标题：第三代旋翼头检查		
AG-SB-2022-09-B-CN R2	生效日期：2022 年 10 月 7 日	符合性分类： A——强制 B——推荐 C——可选
适用性		
旋翼机类型与型号： 所有装配了第三代旋翼头的 Calidus 及 Cavalon 机型	受影响序列号： 所有装配了第三代旋翼头的 Calidus 及 Cavalon 机型	
以目前或后续版本的维护保养手册为准。		根据 AutoGyro 网站
<p>此表格是 Auto Gyro 公司针对在使用产品中发现的需要采取遏制或整改行动的问题的回应，或作为飞机改造公司的服务信息。如需帮助，请联系 airworthiness@auto-gyro.com。</p> <p>此中文翻译仅为参考，实际操作请以英文原版为准</p>

本服务通告的原因及概述（问题的原因（如已知））

第三代旋翼头

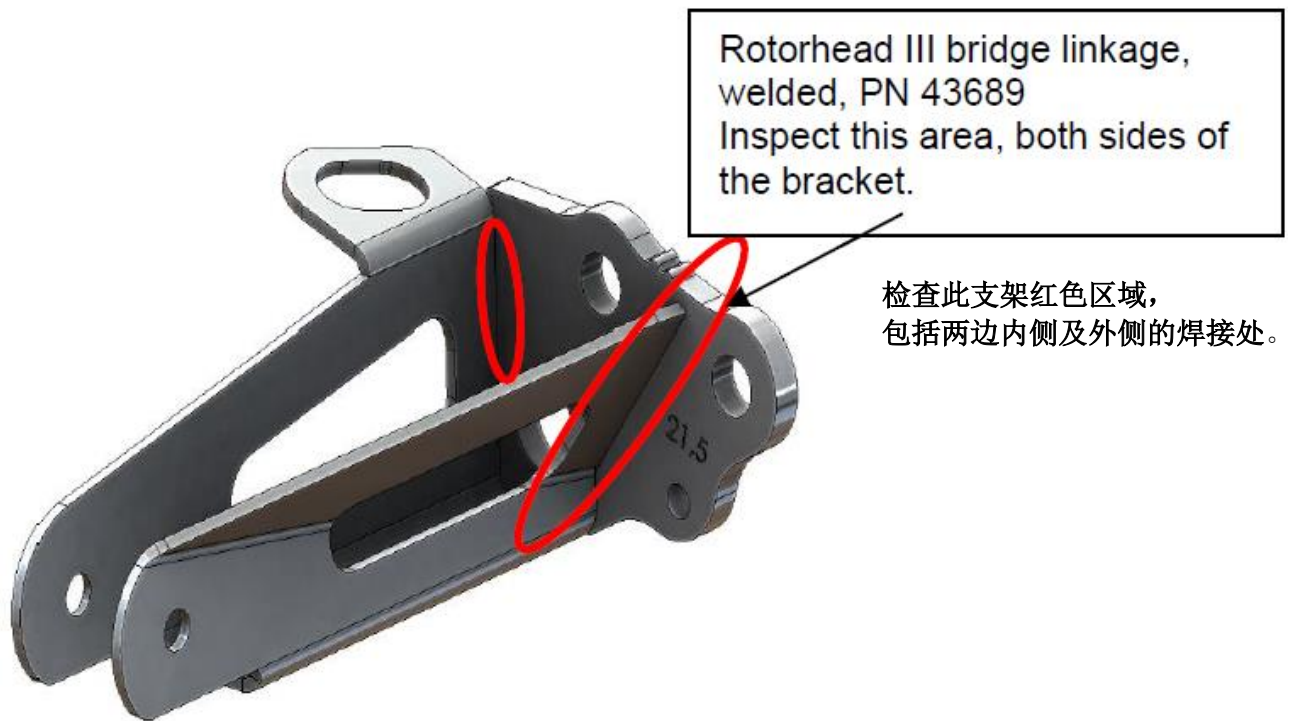
飞行前检查中要求对旋翼头进行彻底检查。请飞行员/操作人员注意，这包括下图所示的侧板和翻滚控制连杆支架之间的焊接连接。这个焊接区域是没有遮挡的，很便于检查。

红色圆圈中为所需检查焊接区域的支架部件

如果发现裂纹，应按照正常维护程序更换涉及部件。
